关键词：前悬架下支臂球头与转向节固定螺母安装错误—
更换

文号：T06Q3/123

长安福特技术服务公告 CAF TSB

图 1

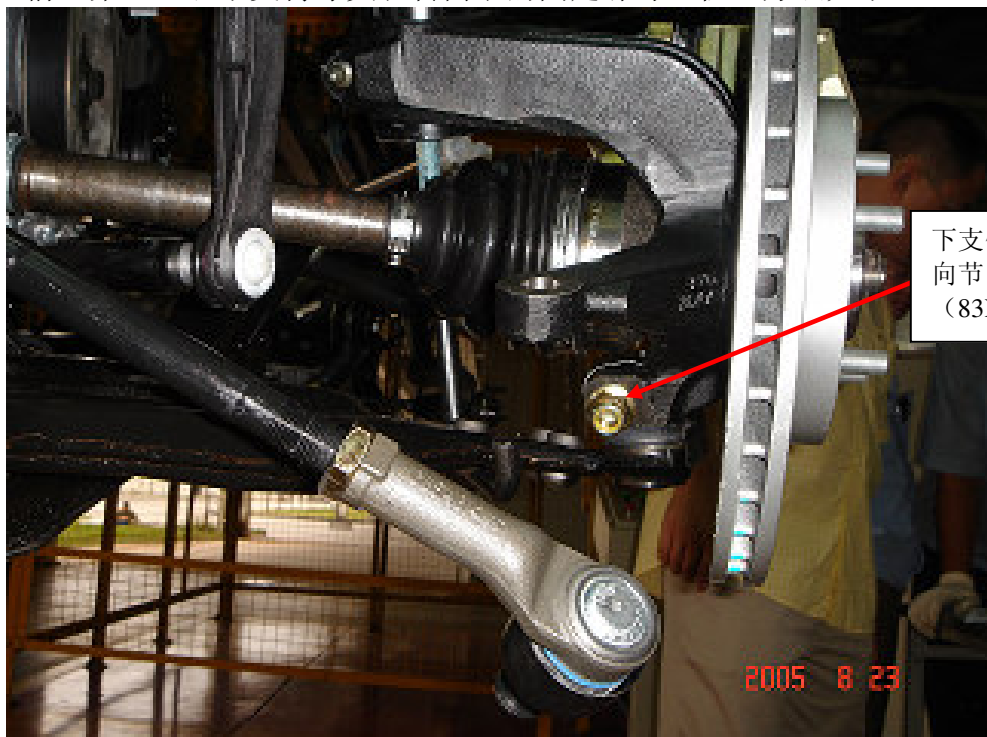
由于安装时使用了非标准的固定螺帽，在车辆的今后的使用过程中，部分车辆可能会出现底盘异响。

更换前悬架左、右下支臂球头与转向节的固定螺母

图 2

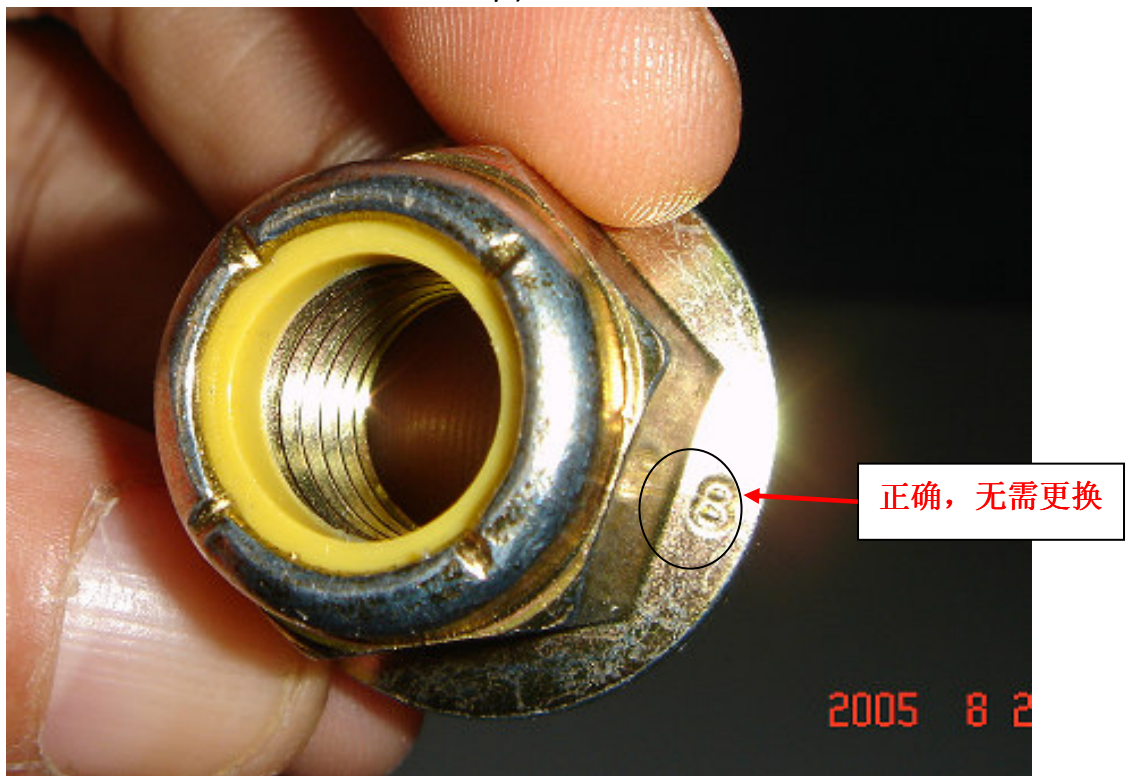
检查这2颗固定螺母上的数字编号，如果是“8”，表示这颗固定螺母正确，本次检查到此结束。；如果是“10”，请将这颗固定螺母更换成数字编号为“8”的固定螺母（零件编号：W520204）。
